Opinia Nr 006649

z wyników przeprowadzonych oględzin - ekspertyzy urządzeń grzewczo-kominowych

w budynku przy ul. Armii Krajowej nr 40/4 w Wałbrzychu
dotycząca urządzeń grzewczo-kominowych używanych przez
B.O.K. Stawy Zdrój

SZKIC ORIENTACYJNY

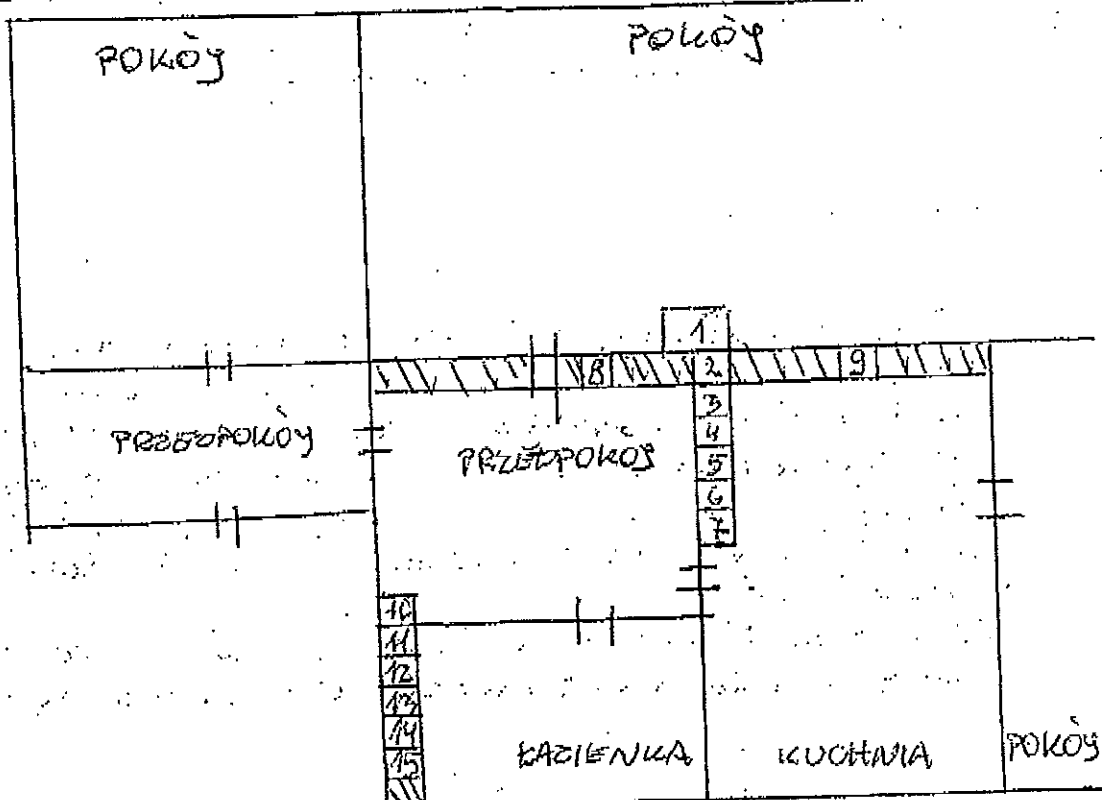
M-1 - wydawać opłatę 005605; przewód nr. 2-COK,
przewód nr. 1 - po zamocowaniu wkładu woul. przedpokoj.
